福島第一原子力発電所 特定原子力施設に係る実施計画変更比較表（第Ⅱ章 2.36 雨水処理設備等）

福島第一原子力発電所 特定原子力施設に係る実施計画変更比較表（第II章 2.36 雨水処理設備等）

福島第一原子力発電所 特定原子力施設に係る実施計画変更比較表 (別冊14 雨水処理設備等に係わる補足説明)

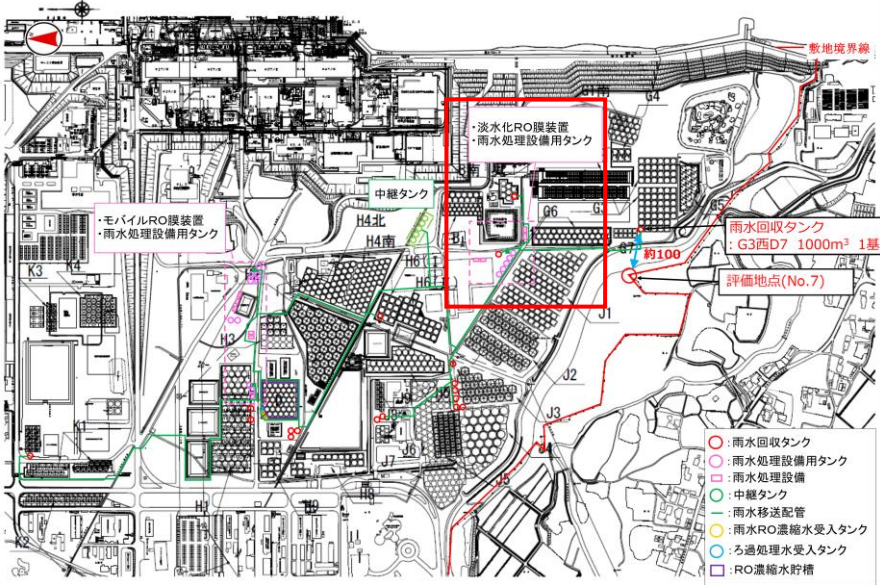
| 変更前 | 変更後 | 変更理由 |
|---|--|--|
| <p style="text-align: center;">(a) <u>モバイルRO膜ユニット</u></p>  <p style="text-align: center;">(b) <u>モバイルRO膜ユニット/RO膜ユニット</u></p>  <p style="text-align: center;">(c) <u>RO膜ユニット</u></p>  <p style="text-align: center;">図-1 漏えい検知器の設置場所</p> <p>(中略)</p> | <p style="text-align: center;">(記載の削除)</p> <p style="text-align: center;">図-1 漏えい検知器の設置場所 <u>(モバイルRO膜ユニット)</u></p> <p>(中略)</p> | <p>淡水化处理RO膜装置廃止に伴う記載の変更 記載の適正化</p> |
